**Nota van Zienswijzen**  
**Bestemmingsplan Corridor**  
**Gewijzigd 25 juni 2013**  
(anonieme versie)

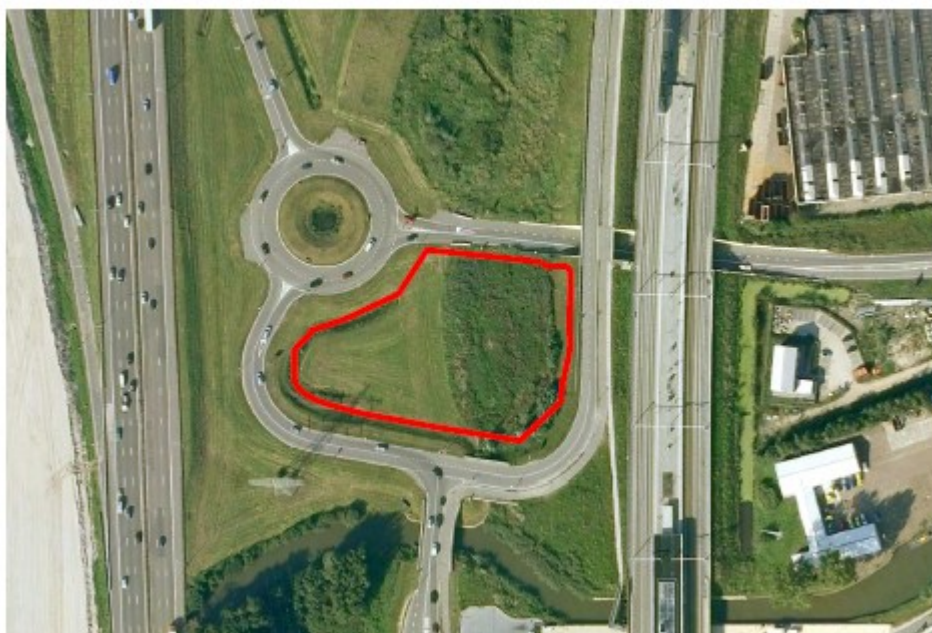
In verschillende zienswijzen zijn bezwaren geuit tegen het in het ontwerpbestemmingsplan gehanteerde onderscheid in goot- en bouwhoogtes. Voor het bedrijventerrein Keulschevaart wordt voor het noordelijke gedeelte een maximale goot- en bouwhoogte gehanteerd van 6 en respectievelijk 10 meter en ten zuiden van de Keulse Vaart wordt een maximale goot- en bouwhoogte gehanteerd van 8 en respectievelijk 12 meter.

Een goede ruimtelijke onderbouwing voor dit onderscheid ontbreekt. De gemeente heeft aangegeven dat het onderscheid wordt gehanteerd te maken heeft met de nabijheid van het Rode Dorp. Het

gedeelte van het bedrijventerrein dat nabij het Rode Dorp is gelegen, heeft lagere maximaal toegestane goot- en bouwhoogtes gekregen dan het deel van het bedrijventerrein dat verder verwijderd is van het Rode Dorp. Deze argumentatie houdt geen stand, omdat de te realiseren P&R-garage nog dichterbij het Rode Dorp is gelegen en maximaal 14 meter hoog mag worden. Gevraagd wordt daarom om slechts een maximale bouwhoogte voor te schrijven van 10 en/of 12 meter.

Ook zijn bezwaren geuit tegen het verschil in maximaal toegestane hoogtes in het noordelijke deel van het bedrijventerrein en het zuidelijke deel van het bedrijventerrein.

In het kader van de inspraak is reeds aangegeven dat de goot- en bouwhoogtes zijn opgenomen op basis van de vigerende regelingen. Dit geldt met name voor de maximale goothoogtes. De maximale bouwhoogtes zijn in de nog vigerende bestemmingsplannen niet genoemd en zijn in het ontwerpbestemmingsplan "Corridor" opgenomen op basis van de hoogte van de bebouwing in de praktijk inclusief enige ontwikkelingsmogelijkheden.

De gemeente is niet voornemens om geen goothoogtes meer op te nemen. Het voordeel is dat er flexibiliteit is in de architectuur van de bebouwing. Het hanteren van zowel een maximale goothoogte als een maximale bouwhoogte betekent overigens niet dat dakhellingen verplicht zijn en dat geen platte daken mogen worden gerealiseerd. Wanneer men een bedrijfspand met een platte afdekking wil bouwen, dan kan de maximale goothoogte aangehouden worden als maximale bouwhoogte.

Naar aanleiding van inspraakreacties zijn de maximaal toegestane goot- en bouwhoogtes voor een deel al aangepast: het deel van het terrein dat ten zuiden van de straat Keulschevaart is gelegen heeft in het ontwerpbestemmingsplan "Corridor" al maximale goot- en bouwhoogtes gekregen van respectievelijk 8 en 12 meter (was 6 en 10 meter). Naar aanleiding van de zienswijzen is hier nogmaals naar gekeken en daaruit volgt dat ook voor het gedeelte van het terrein ten noorden van de straat Keulschevaart – voor zover niet direct grenzend aan de woonbebouwing langs de Broekdijk West - maximale goot- en bouwhoogtes van respectievelijk 8 en 12 meter aangehouden zullen worden.

De gronden met een bedrijfsbestemming en de functieaanduiding 'bedrijf tot en met categorie 2' zijn direct achter en/of naast de woonbebouwing aan de Broekdijk – West gelegen en zullen daarom de vigerende maximaal toegestane goot- en bouwhoogte van respectievelijk 6 en 10 meter blijven behouden.

Om de flexibiliteit nog verder te vergroten zal voor de gronden met een bedrijfsbestemming waarvoor een maximale goothoogte van 6 meter en een nokhoogte van 10 meter is opgenomen, zal worden toegevoegd dat een maximale bouwhoogte van 8 meter is toegestaan indien het gebouw plat wordt afgedekt. Voor de gronden met een bedrijfsbestemming waarvoor een maximale goot- en nokhoogte van 8 en 12 meter is opgenomen, zal worden toegevoegd dat een bouwhoogte van 10 meter is toegestaan indien deze plat wordt afgedekt.

Bovenstaande reactie heeft geleid tot het aanpassen van de maximale goot- en bouwhoogte voor de bedrijfspercelen ten noorden van de Keulschevaart waaraan de aanduiding 'bedrijf tot en met categorie 3.2' is toegekend. Daarnaast wordt een maximale bouwhoogte toegevoegd indien er sprake is van een platte afdekking.
